**Objet** : **Modification carte OACI au 1 / 500 000 cause évolution des espaces aériens (LTA, TMA, SIV) dans la région de Genève (FIR Marseille LFMM)**

**En vigueur** : **Du 12 octobre 2017 au 28 mars 2018**

**Modification TMA Genève :**

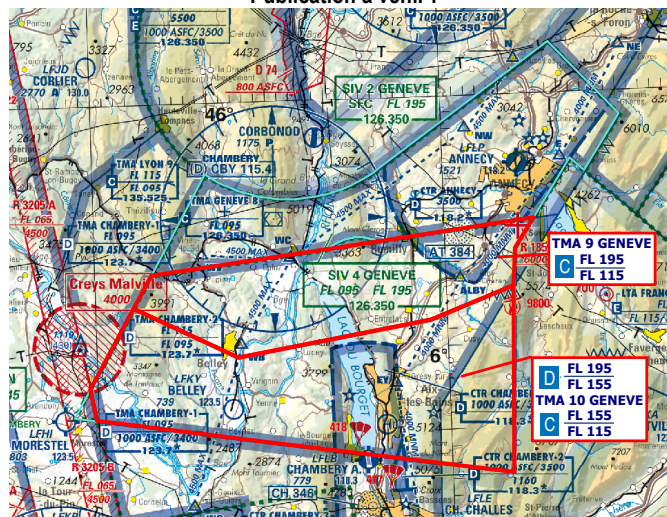
- partie 3 Française : suppression d'un point.
- partie 8 : suppression de deux points et de l'arc antihoraire de 2.7 NM.
- partie 9 : insertion, suppression de points de coordonnées et l'arc antihoraire de 2.7 NM.
- partie 10 : création.

Modification LTA France partie 3 :

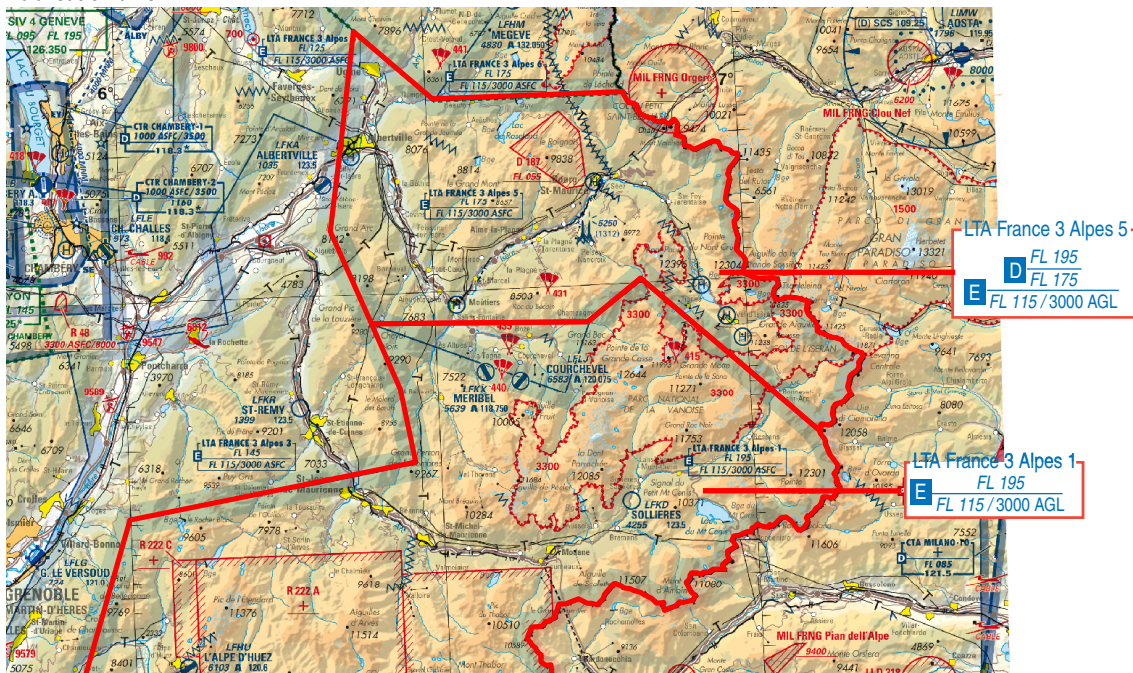
- Alpes 1 : suppression d'un point de coordonnées
- Alpes 5 Vanoise : suppression de deux points de coordonnées et insertion d'un point

(le volume de la partie « Alpes 5 Vanoise » est réduit au profit de celui de la partie « Alpes 1 » - extension du volume en espace de classe E.)

- Alpes 3 Belledonne : suppression d'un point de coordonnées, insertion de deux points
- Alpes 4 Bauges : suppression d'un point de coordonnées, insertion de deux points

Pour ces deux parties de LTA, c'est la **modification du gestionnaire** de l'espace qui est significative, conforme aux portées radios et cohérente avec le gestionnaire des espaces contrôlés, Genève ACC ou Genève FIC.

# Carte globale du changement LTA 3 Alpes et SIV Genève :

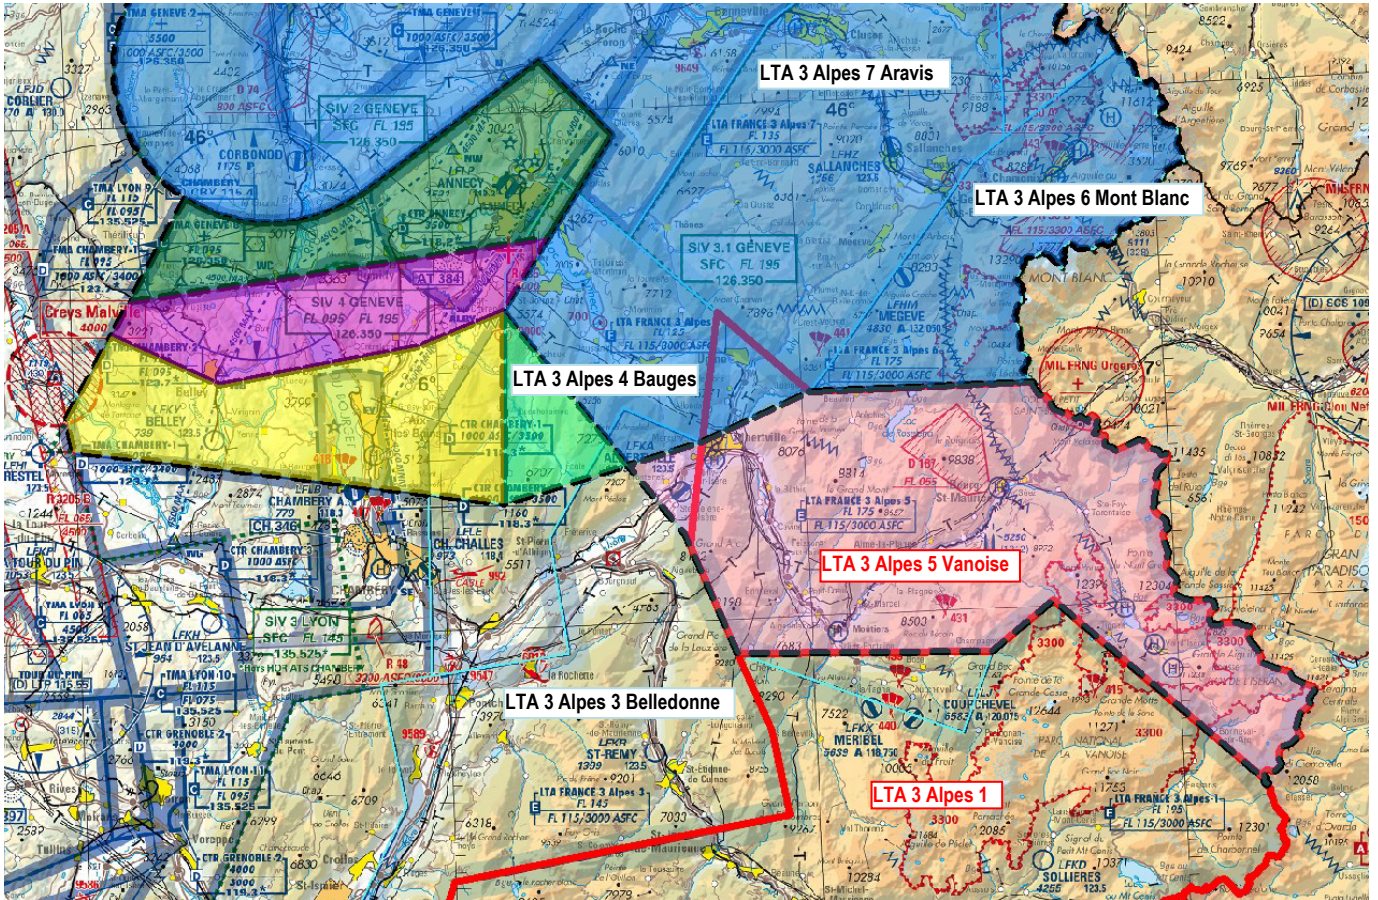
Le SIV de Genève s'adapte aux nouveaux contours des parties de la LTA France partie 3.

SIV 2 GENEVE : SFC - FL195

SIV 3 GENEVE : FL175 - FL195  
MARSEILLE INFO : SFC - FL175

SIV 7 GENEVE : FL095 - FL195  
CHAMBERY ou/ LYON INFO : SFC - FL095

SIV 6 GENEVE : FL115 - FL195  
CHAMBERY ou/ LYON INFO : SFC - FL115

SIV 5 GENEVE : FL115 - FL155  
CHAMBERY ou/ LYON INFO : SFC - FL115

SIV 4 GENEVE : SFC - FL155
